**「原子炉圧力容器に対する供用期間中の破壊靱性の確認方法等に関する質問」  
に対する回答**

令和2年4月9日  
(一社)日本電気協会  
原子力規格委員会

**1. JEAC4206-2016「原子炉圧力容器に対する供用期間中の破壊靱性確認方法」に関する質問**

**2. JEAC4216-2015「フェライト鋼の破壊靱性参照温度  $T_0$  決定のための試験方法」に関する質問**

図 2.2-1 様々な寸法の非照射材試験片による破壊靱性データ[2]

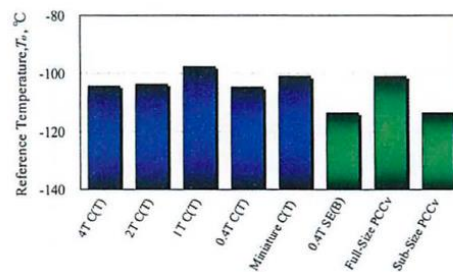
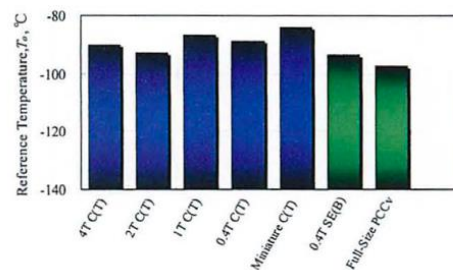
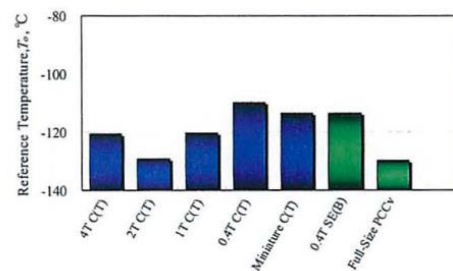
(2) 検討チーム会合資料 5-2、85 頁の「図 4.2.10-2 複数試験温度法(mlt.)と単一試験温度法(sgl.)の参照温度評価結果比較」は同会合資料 4-3 の図 6-2 から転載したのですが、出典の文献によると材料は鍛鋼品 SFVQ1A 鋼のものです。鋼板材 SQV2A についてのデータがあれば提示してください。

JEAC4216-2015 から技術根拠論文として引用されている公開文献[2]には、SFVQ1A とともに 2 ヒートの SQV2A のデータも記載されています。(図 2.2-1)

図 2.3-1 文献[4]のラウンドロビンデータに基づく  $K_{min}$  の傾向確認のための参考図

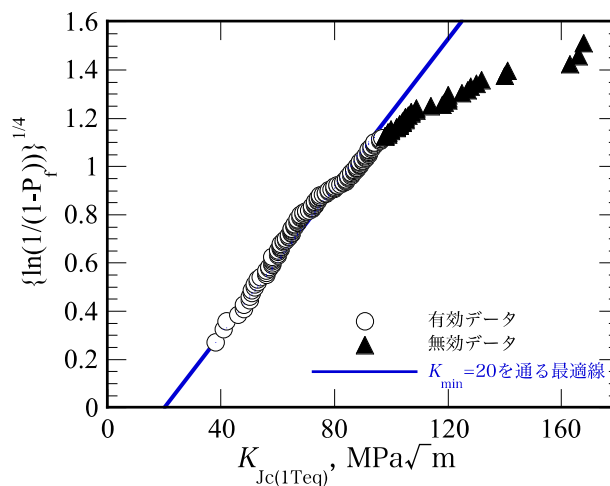
(3) ワイブル分布の位置母数  $K_{min}$  の根拠について、検討チーム会合資料4-2、12 頁「位置母数(固定:最小破壊靱性)の根拠」の左の図で、実験事実の積み上げに基づき  $20\text{MPa}\sqrt{\text{m}}$  としています。Mini-C(T)試験片を用いた破壊靱性評価ラウンドロビン試験のデータを使った場合の傾向を示してください。

Mini-C(T)試験片によるラウンドロビン試験[4]では、単一の試験温度、同一の材料(SFVQ1A)で多くの試験データが取得されていますが、同文献中には  $K_{min}$  の傾向を示した結果は報告されておられません。図 2.3-1 は文献[4]の主著者による参考図であり、試験で得られた破壊靱性(横軸)とワイブル指数 4 を仮定した場合の破壊靱性の分布(縦軸)の関係を示します。同図中で有効データ(○印)が直線上に並ぶことは、ワイブル指数=4 の仮定にデータセットが従っていることを、また、座標(20, 0)を通過する直線に有効データが従うことは、 $K_{min} = 20 \text{MPa}\sqrt{\text{m}}$  の仮定にデータセットが従っていることを意味します。有効データ(○印)は座標(20,0)を通過する直線に沿う傾向を示しており、Mini-C(T)試験片による大きなデータセットでも  $K_{min} = 20 \text{MPa}\sqrt{\text{m}}$  の仮定が良好な近似を与えられます。

図 3.1-1 DC(T)試験片を含む破壊靱性分布(ハイライトが DC(T)試験片)[5]

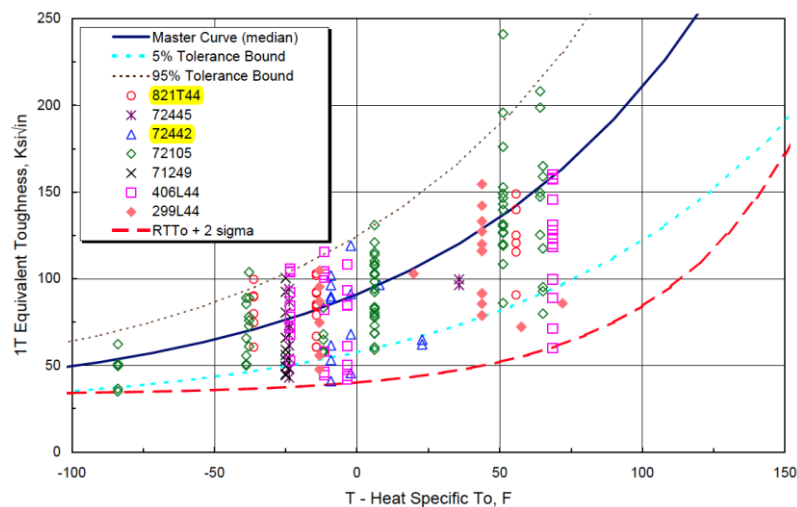
(1) DC(T)試験片でマスターカーブ法により  $T_0$  評価を行った事例があれば示してください。

米国 B&W 社が J-R 特性を取得するための監視試験片として DC(T)試験片を採用しています。同試験片によるマスターカーブ法評価結果は文献[5]にあります。ここでは照射された溶接金属(表 3.1-1)についてマスターカーブ法評価がなされています。DC(T)試験片は特段のバイアスの考慮なく扱われているようです(図 3.1-1)。
